# 大型観光バス電気装置（フロントドアガラスヒーター配線） のリコールについて

リコール番号 4455

（届出日：平成 31 年 2 月 26 日 開始日：平成 31 年 2 月 27 日）

## 改善箇所説明図

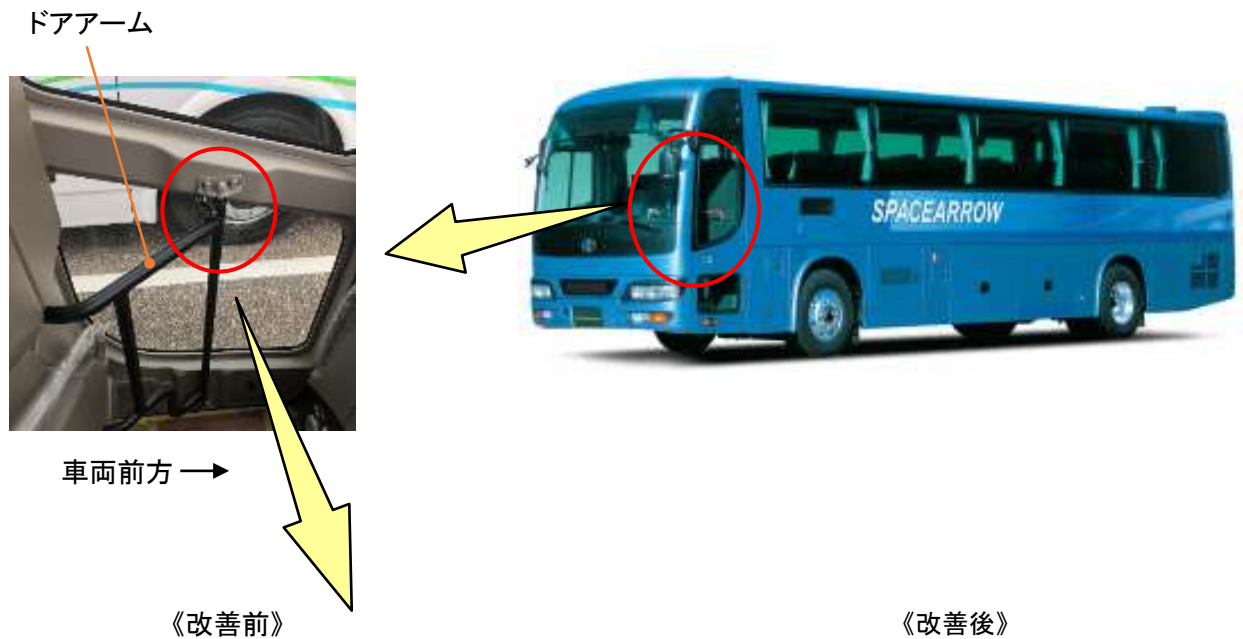
大型バスにおいて、オプション設定されているフロントドアガラスヒーターの配線の固定方法が不適切なため、ドア開閉時にアーム部（上側水平バー）の配線に局所的な曲げが生じるものがある。そのため、そのままの状態で使用を続けると、ドア開閉に伴って当該配線が繰り返し曲げられることで配線が断線し、発煙が生じるおそれがある。

全車両、暫定措置として、フロントドアガラスヒーター配線の固定方法を対策仕様に変更する。また、当該配線を点検し、不具合発生部に断線が認められた場合は当該配線を新品に交換する。

なお、対策が決定次第、恒久対策を実施する。

注：□ は不具合発生部に断線が認められた場合に新品と交換する配線を示す。
